# VKMA-C 01131/01251

Műszaki adatlap – 2012. Július

SKF készlet változás: VKMA-C 01131 -> VKMA-C 01251-re változott

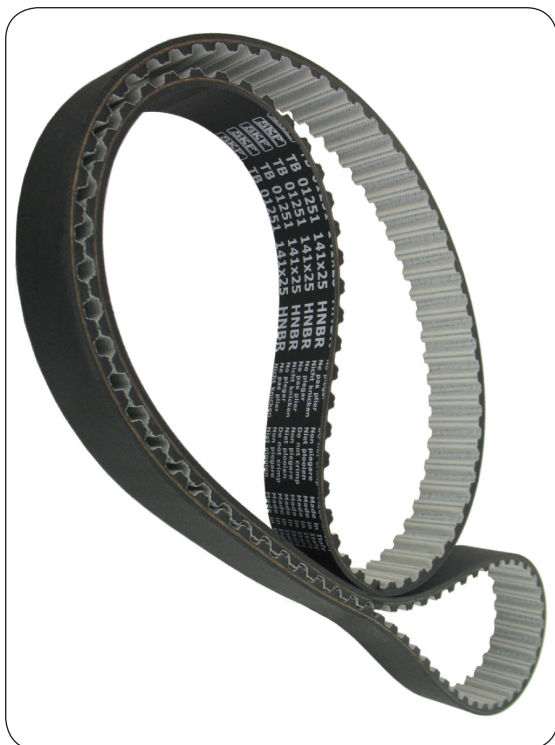
A gyártói előírásoknak megfelelően, a két SKF vezérműszíj készlet (VKMA 01131 és VKMA 01251) között a különbség a szíj – Mindkét szíjnak azonos a mérete, csak a felépítése más.

A gyártói szíj anyag változással egyetemben, a VKMA-C 01251-as készletben található szíj megerősített kivitelre változott. Manapság a személygépjárműgyártók PTFE\* kivitelű szíjakkal szerelik az autót, így az SKF egy szettet hozott létre: a VKMA-C 01251-öt a VKMA-C 01131-as készlet mellett.

A járműgyártói (OE) szíjfejlesztésnek megfelelően az SKF is megkezdte a vezérműszíj-készletekbe a PTFE bevonatú szíj elhelyezését.

A PTFE bevonatú szíj nagyobb terhelhetőségét tesz lehetővé, valamint a csereperiódust 90 000 Km-ről 120 000 km-re emeli (vagy 5 évre, amelyik előbb bekövetkezik).
